改善箇所説明図

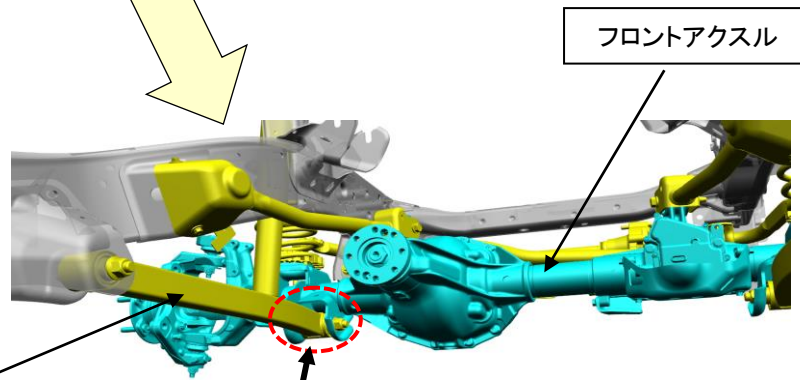
注: 交換部位を示す

基準不適合部位

(左フロントロアコントロールアームブラケット)

フロントアクスルにおいて、製造機器の設定が不適切なため、左フロントロアコントロールアームブラケットの溶接が不十分なものがある。そのため、走行振動等により当該ブラケットが破損し、最悪の場合、当該ブラケットがフロントアクスルから外れて走行不能になるおそれがある。

全車両、左フロントロアコントロールアームブラケットを点検し、溶接が不適切な場合はフロントアクスルを良品に、フロントロアコントロールアームを新品に交換する。

識別 : フロントアクスルの左側フロントロアコントロールアームブラケット取付部に黄色ペイントを塗布する。
